Objet : enquête publique RG43

L'Observatoire Citoyen du Plateau a rencontré ce 1^{er} octobre 2021, le commissaire enquêteur dans le cadre de l'enquête publique relative au projet porté par RG43 sur son site à Tence. Vous trouverez ci-joint la synthèse des remarques qui lui ont été transmises.

7.12.1. *Impact du projet sur le trafic routier*

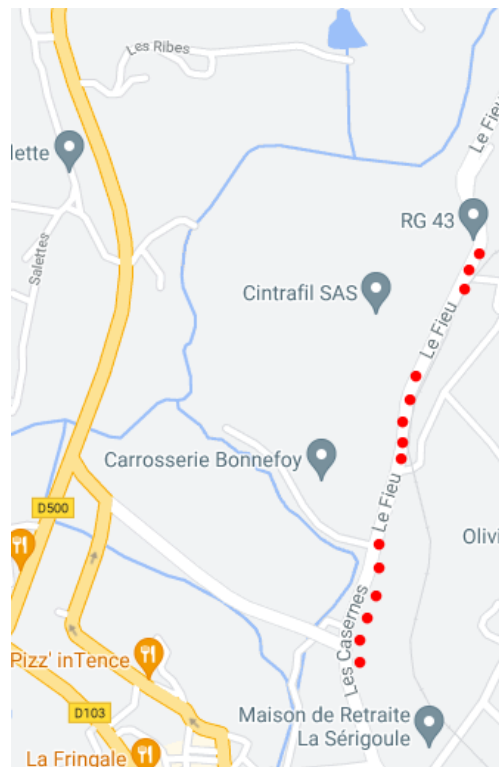
"une douzaine de camions par jour sont prévus." Au total ? ou une douzaine qui s'ajoute à ceux qui approvisionnent déjà le site ? Cette information aurait pu être précisée.

Dans tous les cas, cette estimation ne tient pas compte du cumul de circulation des poids lourds desservant les entreprises voisines.

En outre, l'état actuel de la route du Fieu est inquiétant. Le tronçon est devenu particulièrement dangereux depuis la mise en œuvre de la déviation.

Aucune prévision d'aménagement de la voirie n'est mentionnée pour la sécurité des piétons et vélos qui rejoignent le centre bourg.

SECTEURS HUMIDES

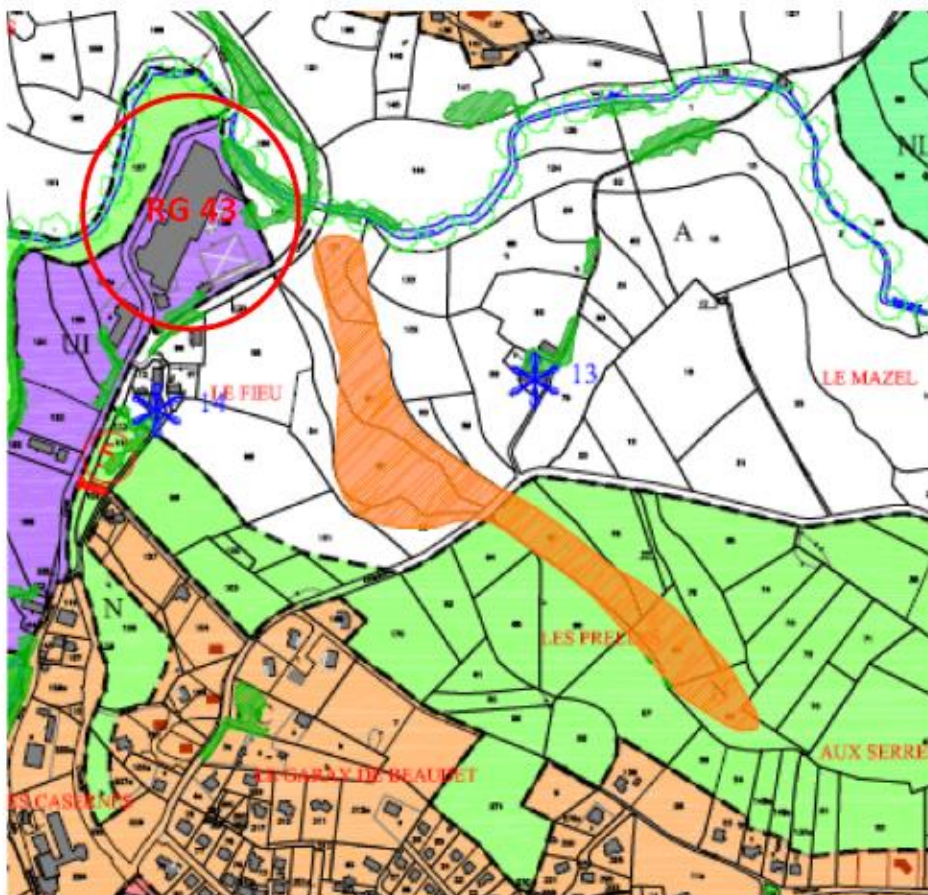
Quelles conséquences à long terme le forage pourrait-il avoir sur l'état de la zone humide recensée sur le secteur Est du Fieu ? Cette zone humide se situe par ailleurs sur des parcelles acquises récemment par la Communauté de communes du Haut-Lignon en vue d'une extension.
